VORGESCHRIEBENE TECHNISCHE MITTEILUNG
NR. MSB-36-090
MANDATORY SERVICE BULLETIN
NO. MSB-36-090

Alteration of coolant to EVANS NPG+, Rotax SB-912-043, Rotax SB-914-029

Abt. Flugtechnik	Airworthiness Directive No. A-2004-004R2	Reference: FL206-1/139-05	
	Rotax 912 A Series engines Rotax 912 F Series engines Rotax 912 S Series engines Rotax 914 F Series engines	Registration mark: without	
		Page: 1	Sheet: 3

CHANGE OF COOLANT SPECIFICATION ON ROTAX® ENGINE TYPE 912 AND 914 (SERIES)

The following drawings should provide additional information: See fig. 1

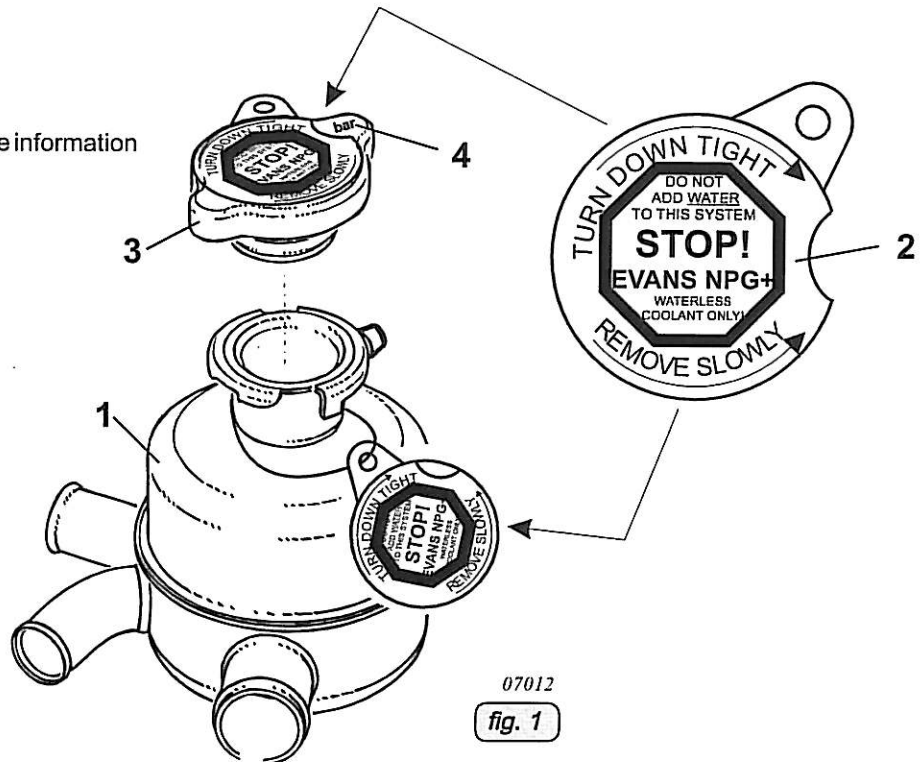
(see fig. 1)

◆ **NOTE:** On the radiator cap (3), to identify the new coolant, the warning label (2) is to be affixed so that the opening pressure data (4) is visible.

- For new engine deliveries the sticker will be temporarily attached to the expansion tank.
- The sticker has to be affixed to the radiator cap in accordance to the aircraft manufacturer's instruction.

Folgende Zeichnungen sollen zusätzliche Information bieten: Siehe Bild 1.

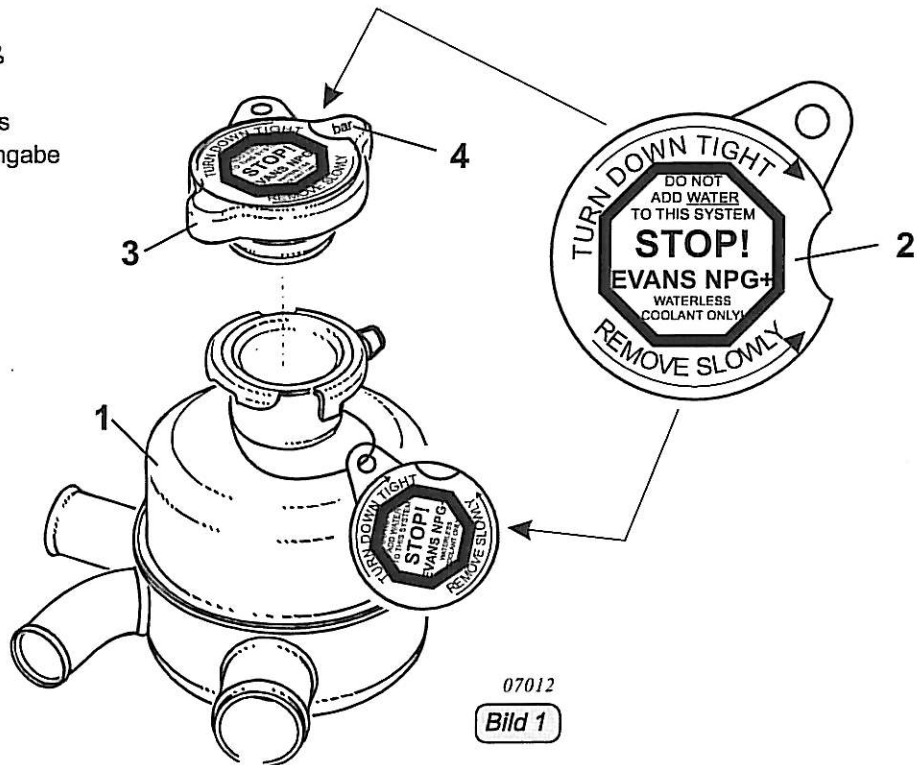
(siehe dazu Bild 1)

◆ **HINWEIS:** Am Kühllerverschluss (3) ist zur Kennzeichnung des neuen Kühlmediums der Warnaufkleber (2) so anzubringen, dass die Öffnungsdruckangabe (4) lesbar bleibt.

- Im serienmäßigen Lieferumfang von Neumotoren ist der Warnaufkleber lose am Ausgleichsgefäß angebracht.
- In Abstimmung mit dem Luftfahrzeughersteller ist der Warnaufkleber am Kühlersverschluss zu befestigen.
